标题: Rotax 915is 发动机吊架左下螺栓垫圈力矩检查**AG-SB-2023-04-B-CN**

生效日期: 2023 年 10 月 09 日

装配有在发动机吊架左下固定处装有螺栓的 915is 发动机的机型

插图：

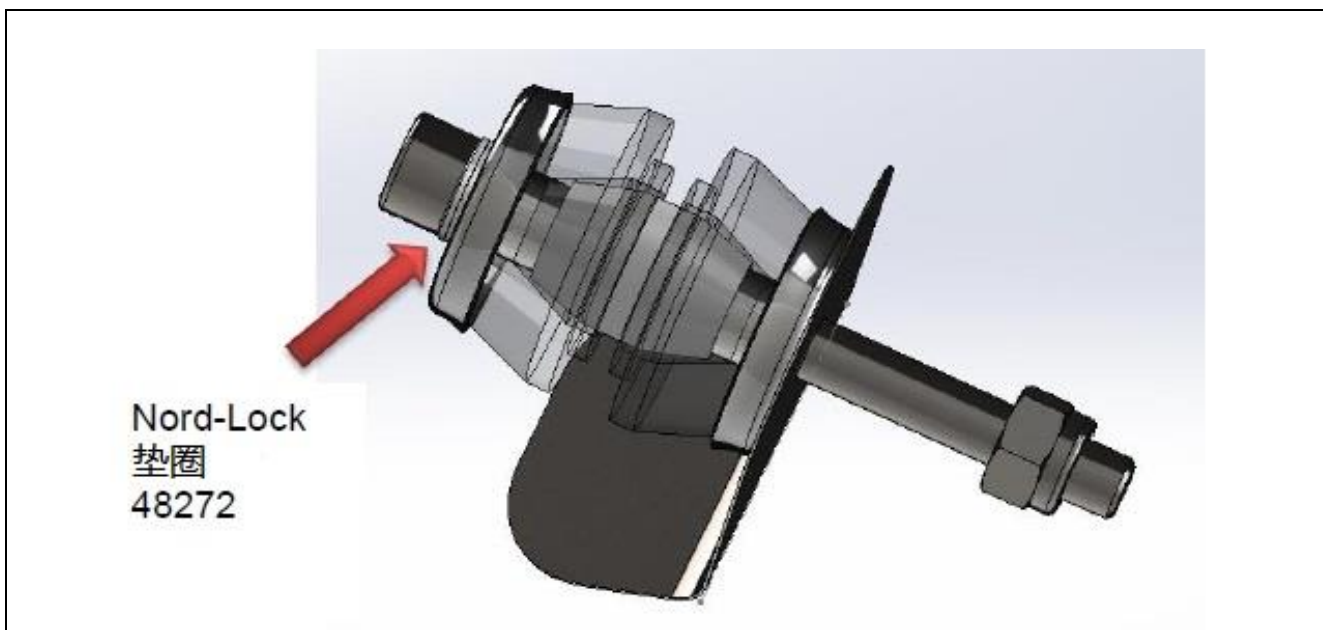
Rotax 工厂在涡轮增压器支架上焊接了一个螺母。AutoGyro 现在将 Nord-Lock 垫圈 (PN 48272) 与该螺母结合使用，该垫圈仅适用于带有固定螺母的 Rotax 915 iS 发动机，否则，之前的全金属螺母课照常使用。新的螺母拧紧扭矩为 56 Nm。

如果飞机安装的是 Rotax 915 iS 发动机，在飞行方向左下方的发动机支架上有一个焊接螺母，则必须检查是否安装了 Nord-Lock 垫圈。

如果该处没有安装 Nord-Lock 垫圈，请小心拧松螺母并卸下螺栓。必要时用起重机或类似工具支撑发动机。装上 Nord-Lock 垫圈（凸面朝向螺栓头）并装回螺栓，已将发动机从起重机上松开，螺栓用 56Nm 扭矩拧紧。

装上 Nord-Lock 垫圈的螺栓

焊接在涡轮增压器支架上的固定螺母
